リコール届出番号	外—1570	リコール開始日	平成21年5月14日
届出者の氏名又は名称	フォルクスワーゲン グループ ジャパン株式会社 代表取締役 ゲラシモス・ドリザス	製作 国：イギリス 製作者名：ベントレー モーターズ リミテッド 問合せ先：ベントレーコール（フリーダイヤル） 0120-97-7797	
不具合の部位（部品名）	燃料装置（燃料フィルタ）		
基準不適合状態にあると認められる構造、装置又は性能の状況及びその原因	① 燃料フィルタの防錆処理が不適切なため、道路凍結防止剤により当該フィルタが腐食することがある。そのため、そのまま使用を続けると燃料が漏れるおそれがある。 ② 燃料フィルタの取り付けバンドの止め具の位置に不適切なものがあるため、フィルタの表面処理に損傷を与え、道路凍結防止剤による腐食が発生することがある。そのため、そのまま使用を続けると燃料が漏れるおそれがある。		
改善措置の内容	① 全車両、燃料フィルタを点検し、対象の部品は対策品と交換する。 ② 全車両、取り付けバンドの位置を確認し、不適切なものは取付位置を改善するとともに、燃料フィルタを新品と交換する。		
不具合件数	0件	事故の有無	無し
発見の動機	販売店からの報告による。		
自動車使用者及び自動車分解整備事業者に周知させるための措置	<ul style="list-style-type: none"> 自動車使用者：ダイレクトメール、電話、または訪問により通知する。 自動車分解整備事業者：日整連発行の機関誌に掲載する。 対策実施済車には、運転者席側ドア開口部のドアロックストライカ付近に外—1570のステッカーを貼付する。

（備考）本件は、平成20年9月26日付け届出番号「外-1519」にてリコール届出を行ったものですが、対象車について選定漏れがあったため、リコール対象車の台数を追加し新たに届出するものです。

改善箇所説明図①

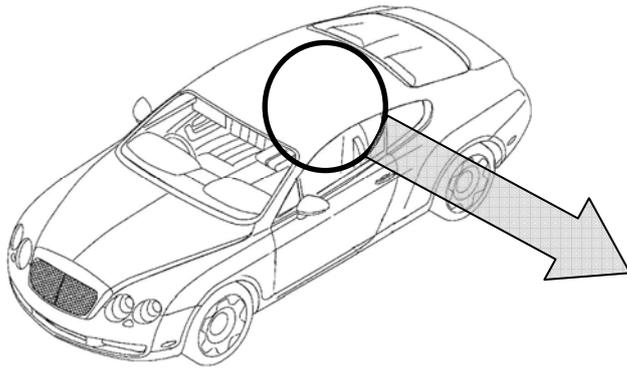
基準不適合発生箇所

燃料フィルタの防錆処理が不適切なため、道路凍結防止剤により当該フィルタが腐食することがある。そのため、そのまま使用を続けると燃料が漏れるおそれがある。

改善の内容

全車両、燃料フィルタを点検し、対象の部品は対策品と交換する。
